Empfehlung

Sitzung des Gestaltungsbeirats
 Freitag, 28. Juni 2024, 13:00 Uhr
 öffentlich | nicht öffentlich
 Großer Sitzungssaal, Rathaus am Marktplatz
 Vorsitz: Markus Müller

Punkt 2 der Tagesordnung: Anbau Kirche St. Konrad Vorlage: 2024/0559

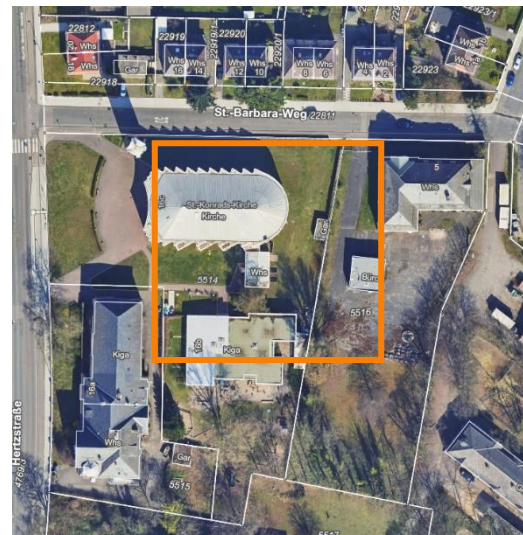
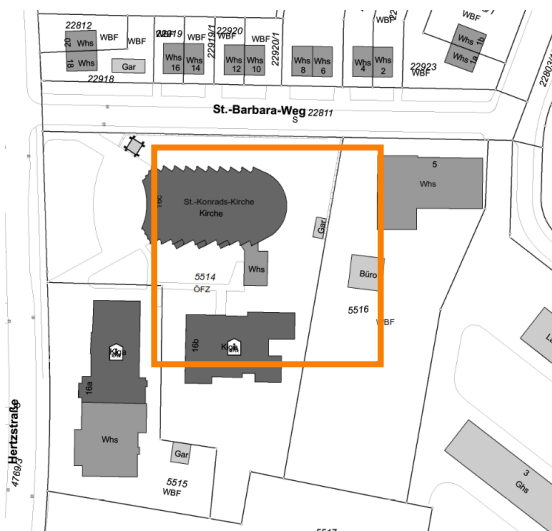
Der Vorschlag der Einrichtung eines Gemeindezentrums sowie das Vorhandensein einer Kindertagesstätte vor Ort bewegen sich durchaus in diese Richtung. Nach Ansicht des Gestaltungsbeirates sollte allerdings die Frage einer „Willkommensgeste“ für die gesamte Anlage gestellt werden:

- Wie macht man den Ort mithilfe eines neuen Nutzungsangebots attraktiver?
- Wie kann man den Freiraum besser einbinden?
- Wie kann man die unbebauten Flächen (den Kirchenvorhof, aber auch die Flächen seitlich und hinter der Kirche) bei gleichzeitiger Wahrung der Gesamtharmonie zwischen Freiraum und Bestand aufwerten?
- Wie soll der Zugang zur Kindertagesstätte und zum Gemeindezentrum sichtbar gemacht werden?

Diese Überlegungen sollten einhergehen mit der Austestung alternativer Standorte für das Gemeindezentrum; warum nicht ein freistehendes Objekt, z.B. ein Pavillon im Park? Der Gestaltungsbeirat gibt die mangelnde Sichtbarkeit am hinteren Ende des Grundstücks zu bedenken und somit auch die Schwierigkeit, den Ort mit Leben zu erfüllen. Dieser Prozess muss zwingend durch den Denkmalschutz begleitet und kann eventuell in einem freiraumplanerischen Workshop zeitlich effizient durchgeführt werden.

Falls kein zufriedenstellender alternativer Standort gefunden und der aktuelle beibehalten wird, sollte der Anbau nicht wie ein zusätzliches Gebäude gelesen werden, sondern mit der Sakristei zu einer baulichen Einheit verschmelzen, entweder über die Geometrie oder über die Behandlung des Daches. Um die Wirkung und Prägnanz der Form zu bewahren, wird dringend empfohlen, die Anbindungsfläche zwischen Sakristei und Kirche nicht zu vergrößern.

„Liturgie ist zelebriert von Raum durch Licht und Proportion“. Das sollte auch für das Gemeindezentrum gelten.

Der Gestaltungsbeirat bittet um Wiedervorlage nach einer weiteren Bearbeitung auf Grundlage der Empfehlungen der Sitzung.
